Dotyczy: **postępowania o udzielenie zamówienia publicznego pn. „Uregulowanie gospodarki wodno-ściekowej na terenie gmin Konińskiego Obszaru Strategicznej Interwencji”, nr ref.: ZUW/KOSI/3G/1/2018**

W związku z wnioskami o wyjaśnienie treści Specyfikacji Istotnych Warunków Zamówienia, złożonymi przez Wykonawców w przedmiotowym postępowaniu, Zamawiający – Zakład Usług Wodnych Sp. z o.o. udziela wyjaśnień w trybie art. 38 ust. 2 ustawy Prawo zamówień publicznych (t.j. Dz. U. z 2017 r., poz. 1579 ze zmianami):

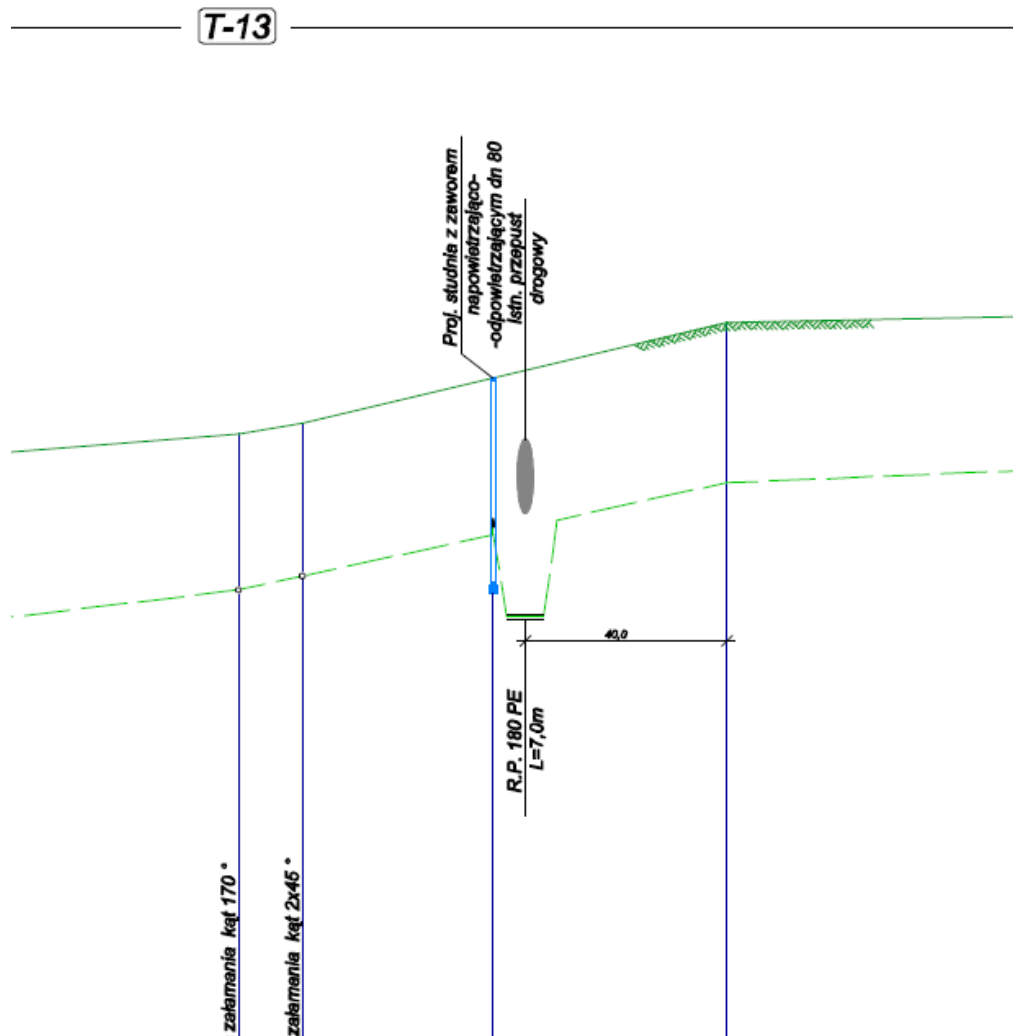
Dotyczy części 2

Prosimy o wskazanie rozwiązania technicznego poniższej sytuacji występującej na kanale tłocznym T-13.

Sytuacja przedstawia przejście kanału tłocznego pod istniejącym przepustem drogowym rurą PE100RC trójwarstwowa SDR 17 PN 10  $\varnothing$  180. Rurę tłoczną umieścić pod przepustem drogowym zgodnie z rzędnymi na profilu.
